FESTSTELLUNGSENTWURF DECKBLATT

B 256
Ortsumgehung Straßenhaus

Unterlage:	Sa ersetzt Unterlage 5, Blatt 3
Blatt Nr.:	Sa
Maßnahmen Nr.:	A.12-02-0676.01
Datum	
Name	
bearbeitet	
gezeichnet	
geprüft	
Lageplan, Maßstab 1:1000	
von Bau-km: 1+875,00 bis Bau-km: 2+835,00	
B 256 von NK: 5411 047 nach NK: 5411 010	
K 101 von NK: 5411 031 nach NK: 5411 011	
K 99 von NK: 5411 012 nach NK: 5411 015	
K 103 von NK: 5411 013 nach NK: 5411 015

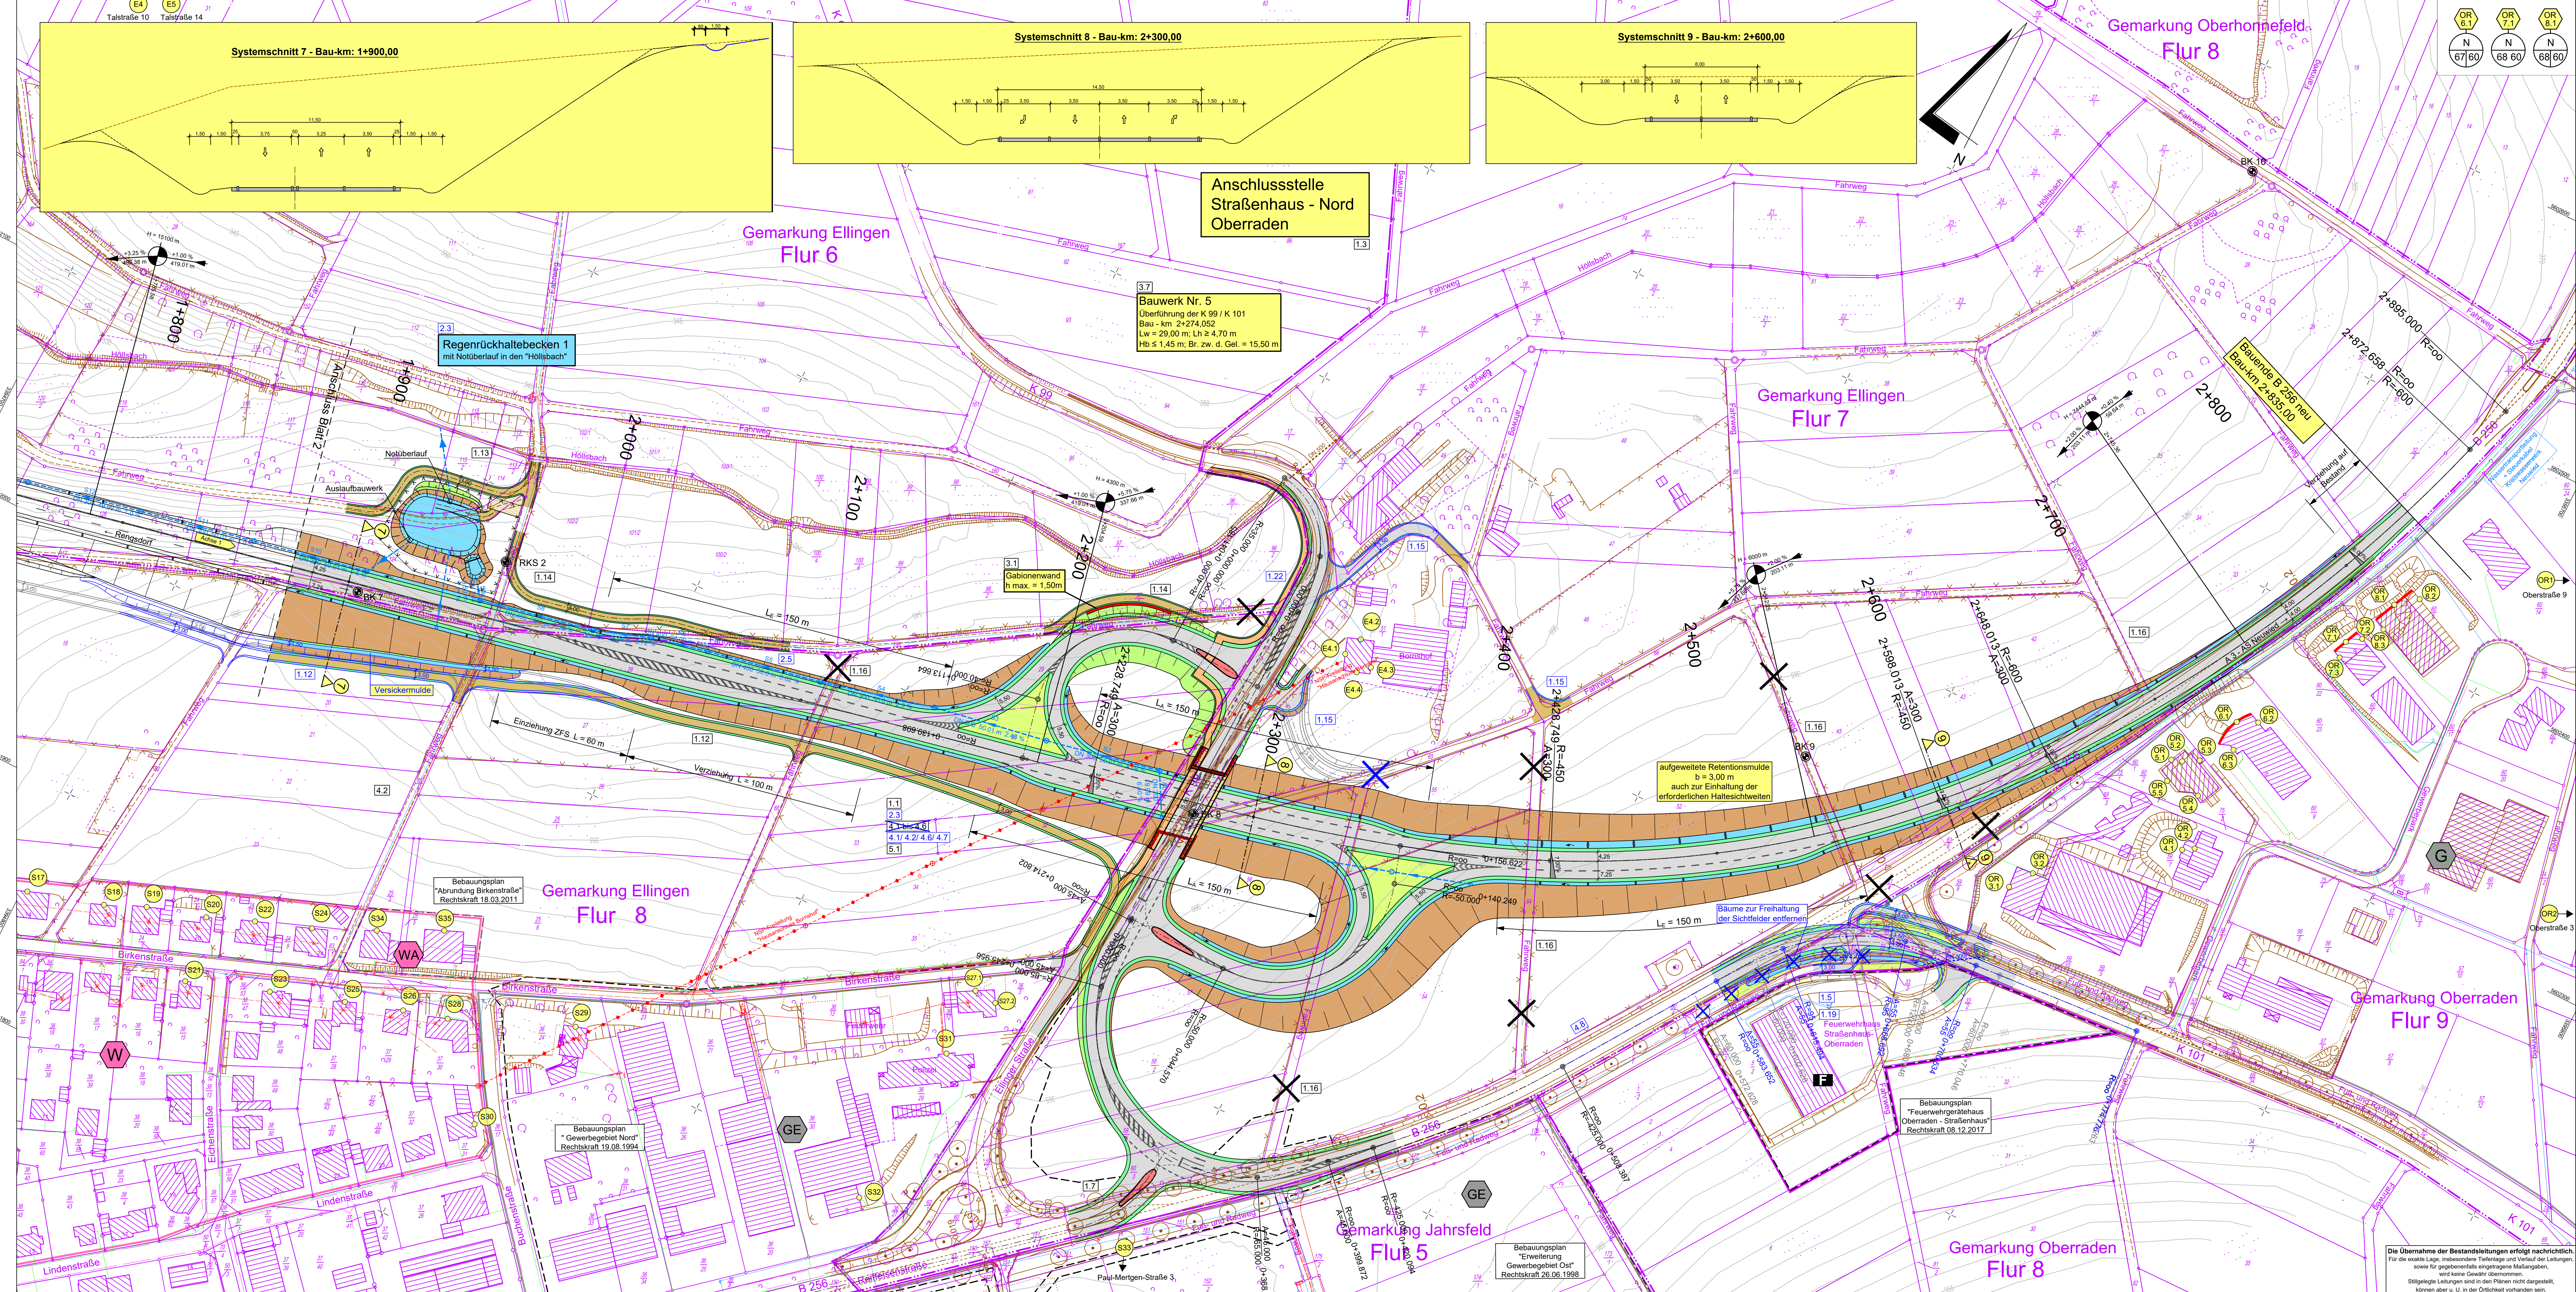
Entwurfsprüfung:	LBM Cochem-Koblenz	Datum	Name
Straßenplanung:			
Landespflege:			
Immissionschutz:			
Nr. Art der Änderung		Datum	Name
1	Änderung der bestehenden Ver-/Entwurfslösungen		
2	Umplanung K 101 am neuem Feuerwehrhaus Straßenhaus-Oberraden		
3	Umplanung Wirtschaftsweg und Zufahrt am „Bornhof“		
4	Ergänzung der aktuellen Planung „Leitungsverlegung 110kV-Freileitung, Westnetz GmbH“
